KOMINIARSKA SPÓŁDZIELNIA PRACY "ŚW. FLORIAN"

Opinia Nr 009484

wyników przeprowadzonych oględzin - ekspertyzy urządzeń grzewczo-kominowych

w budynku przy ul. 1-go Maja nr 75/3 w Walbrzychu
dotycząca urządzeń grzewczo-kominowych używanych przez
B.O.K. Sobiecin

52 MIO. ORIENTACYJNY

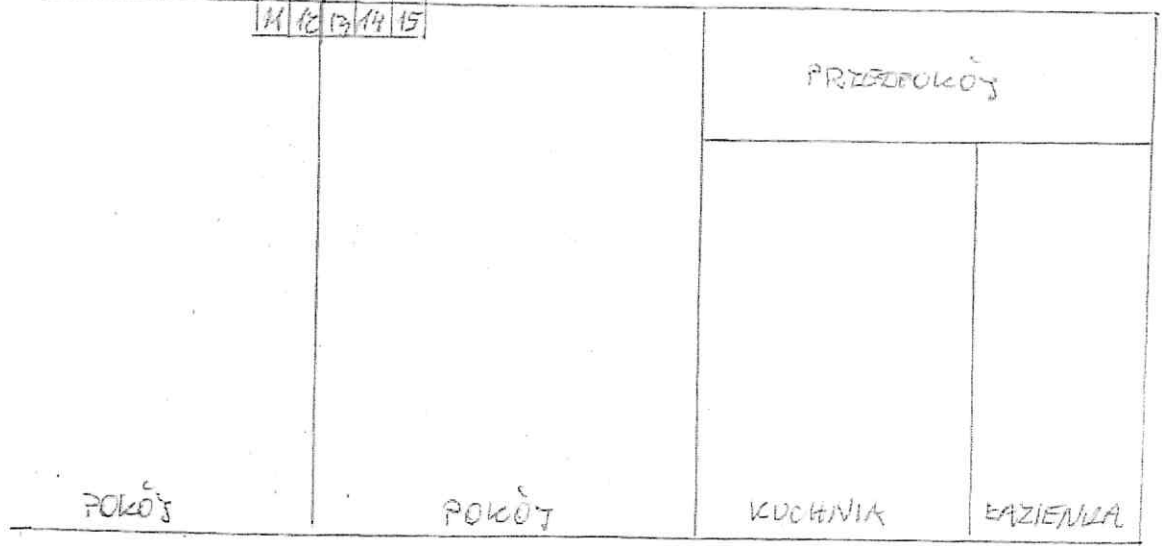
1. W obrotach kolumny kominowej i przedpokoju białej jest przewidziane
(patrz zdjęcie mieszkania)
2. Wentylacja wywiewowa kolumny istniejąca powinna w otulinie
termicznej prawidłowa
3. Dla wentylacji wywiewowej kolumny oraz kotła CO gaz należy
wykonać nowe przewody zgodnie z obowiązującym przepisami.
Przewody wyprowadzić ponad dach zgodnie z projektem
4. Dla prawidłowego funkcjonowania urządzeń kominowych
zapewnić należy napływ powietrza z zewnątrz poprzez urządzenia
nawiewowe
